# PRODUKT INFO

## NYE ECO PLUS 3 BREMSKIVER FRA BPW

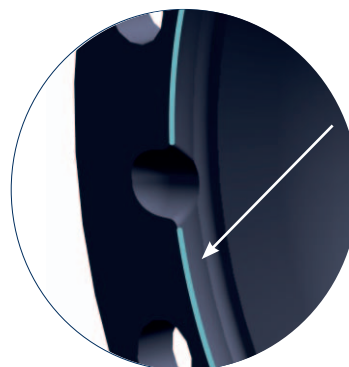
Bremseskiven har fået tilføjet en yderligere affasning (se pilemarkering herunder) for bedre fit med ECO Plus 3 nav.

Følgende bremseskiver bliver erstattet af nye:		
	Tidligere nr.	Nyt nr.
TSB 3709	03.088.34.14.0/7/8	03.088.34.21.0/7/8
	03.088.34.17.0/7/8	03.088.34.22.0/7/8
TSB 4309 / TSB 4312	03.088.35.05.0/7/8	03.088.35.12.0/7/8
